Ansicht Nordost

Ergänzungen nach Begehung vor Ort, am 15.3.2023

anwesend: Frau Wera Groß (Brandenburgisches Landesamt für Denkmalpflege und Archäologisches Landesmuseum), Werner Gerber, Jakob Friedrichs, Heike Vogler (Entwurfsverfasserin)

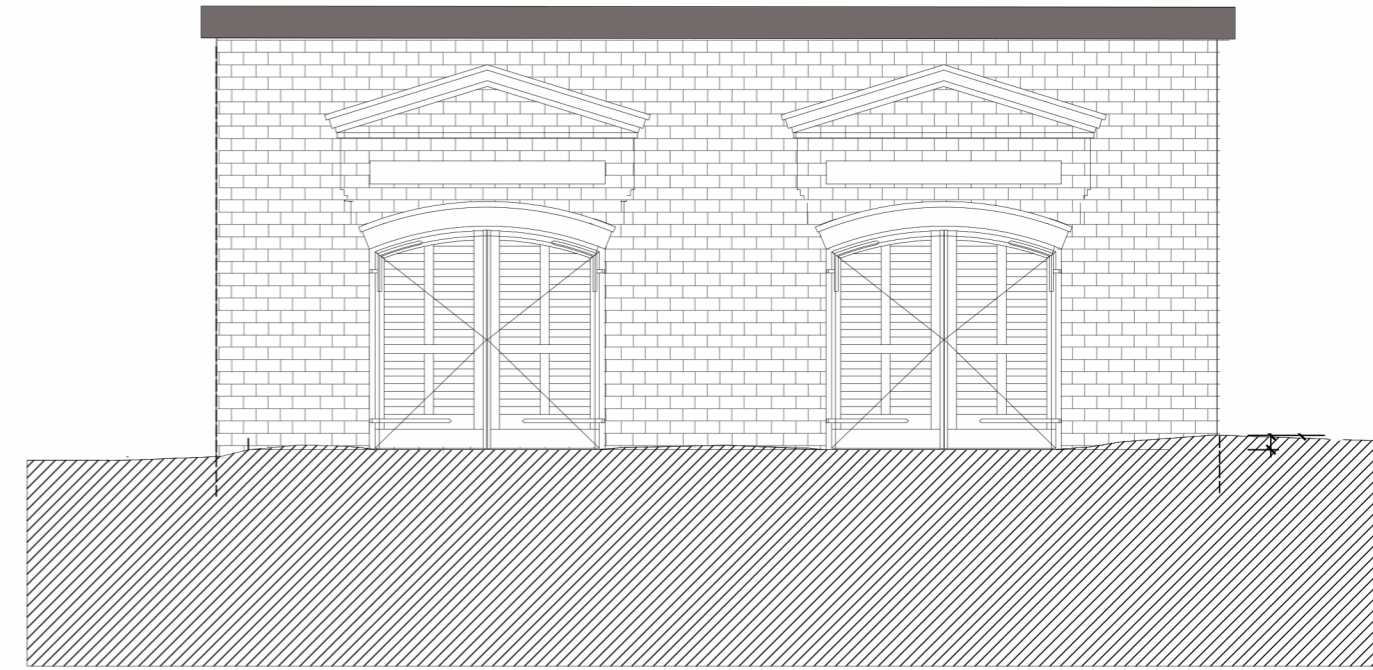
- Fassade Nordwest: Bestandsfassade soll inclusive der Frieze über den Torbögen erhalten bleiben.
- Fassade Nordost: es sollen Teile des Mauerwerks über das EG hinaus geführt werden, wenn möglich mit Abbruchkante. Sinnvoll z.B. am Übergang Fassade Nordwest, und im Bereich der Terrasse.
- Höhe der Zwischendecke bleibt erhalten. In der Folge erhöht sich der Neubau Obergeschoss um ca 30cm.
- Fassade Südost: Feldsteinmauer wird nicht durch Terrassentüren durchbrochen. Fassade hat Fenster, Zugang zur Terrasse über Tür in Nordost.
- Vor jeglichen Abrissarbeiten erfolgt eine bemaßte Foto-Dokumentation aller Fassaden. Hierzu müssen Teile des Gebüschs entfernt werden, um Sicht auf Details zu erhalten.
